Nos réf. : DMAMU-0139DEP

**Rapport d'inspection des installations classées du site de Montmassacrot à Bessines-sur-Gartempe - Stockage de résidus de traitement du minerai d'uranium - Inspection du 19 avril 2017**

Situation administrative du site	Site de Montmassacrot à Bessines-sur-Gartempe (87) ICPE : stockage de résidus de traitement de minerai (rubrique 1735) Exploitant : Société AREVA Mines Propriétaire du site : AREVA Mines
----------------------------------	---

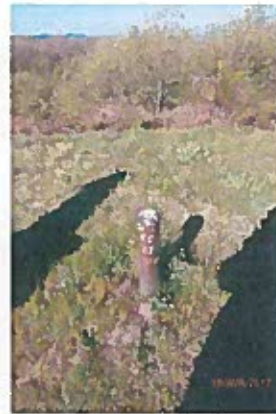
L'arrêté ne précisant pas la localisation des piézomètres, les mesures de surveillance sont effectuées au niveau du piézomètre PZ 29, situé près du bassin de collecte des eaux, en pied de digue et en aval hydraulique du stockage de résidus de traitement. Lors de l'inspection, AREVA Mines a précisé que des mesures de niveau d'eau étaient également effectuées au niveau du piézomètre PZ 81, en crête de digue.

Le piézomètre PZ 66, situé au centre du stockage de résidus de traitement et servant au suivi de niveau, a été reforé au cours du 2<sup>ème</sup> trimestre 2009; un tube de diamètre inférieur a été posé à l'intérieur de l'ancien piézomètre. Depuis 2015, ce piézomètre n'est toutefois plus opérationnel.

L'inspection considère que le suivi sur ce piézomètre participe au suivi de l'éventuelle remontée de la nappe dans le stockage et donc d'une éventuelle montée en charge de la digue et qu'à ce titre le suivi doit être assuré. Par conséquent, elle demande, soit de remettre le PZ 66 en état, soit d'en forer un nouveau à proximité et de reboucher définitivement le PZ 66 selon les bonnes pratiques de rebouchage des piézomètres (cimentation).

Il est demandé à AREVA Mines de se mettre en conformité avec l'arrêté ministériel. La localisation des piézomètres nécessaires au suivi des eaux souterraines sera justifiée au regard de l'étude hydrogéologique du site (panache en aval du site et panache au niveau de l'ancienne descenderie) et présentée à la DREAL avant forage.

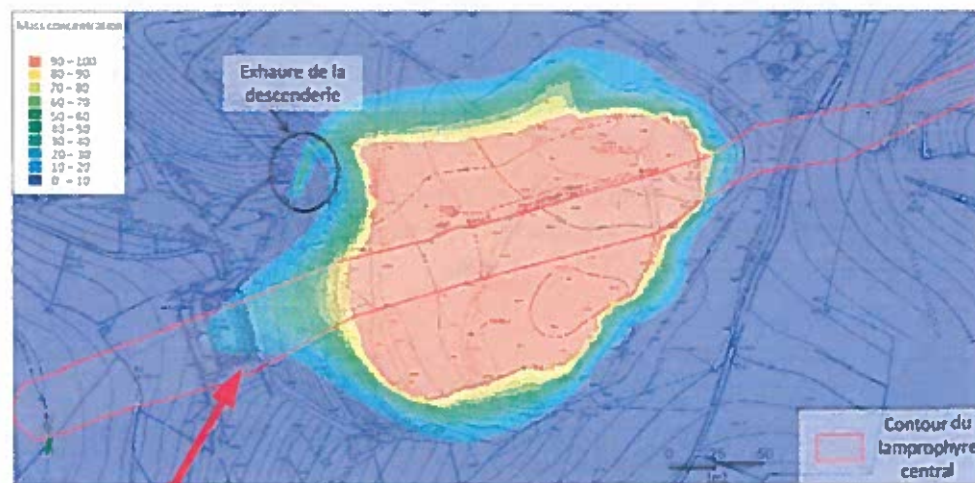
L'étude de modélisations hydrogéologiques 3D pour les sites de Bessines-sur-Gartempe et Montmassacrot a été fournie le 27 février 2012. Le modèle réalisé en 3D confirme la présence d'un panache de pollution corrélé aux observations de terrain (marquage du PZ29). La carte piézométrique établie montre que les flux rayonnent depuis le site de stockage, qui constitue un point haut, vers l'est et vers l'ouest, avant de s'écouler vers le nord.

Ce résultat montre que le panache semble actuellement limité au périmètre du site et que le thalweg situé à l'ouest du site constitue une barrière hydraulique "protégeant" le hameau de Montmassacrot.

Les simulations de transport de masse de l'étude 3D indiquent qu'après 20 ans, le panache de pollution s'étendrait au maximum à 200 m du stockage. L'inspection considère, au vu des études hydrologiques, que le suivi actuel des eaux souterraines via le PZ 29 est insuffisant pour apprécier l'évolution du panache dans le temps et son impact, et pour identifier des modes dégradés tels que ceux décrits dans l'étude hydrogéologique de 2012 (effondrement de l'ancienne descendrière avec dégradation du drainage ou effondrement de la dalle béton séparant le stockage des TMS). Par ailleurs, l'arrêté ministériel du 23/06/2015 impose une surveillance des eaux souterraines à l'aide d'au moins trois piézomètres.

Il est demandé à AREVA Mines de se mettre en conformité avec l'arrêté ministériel et de renforcer le suivi des eaux souterraines en complétant le réseau de piézomètres avec, au minima, un piézomètre en amont et deux piézomètres en aval (dans l'axe du panache, plus un à proximité de la

descenderie) dont la localisation sera soumise à l'avis de la DREAL avant travaux. Par ailleurs, il sera demandé une étude technique pour approfondir la solution évoquée dans l'étude hydrogéologique de 2012 et consistant en un pompage (au niveau de l'ancienne descenderie ou du PZ 29) pour limiter l'extension du panache.
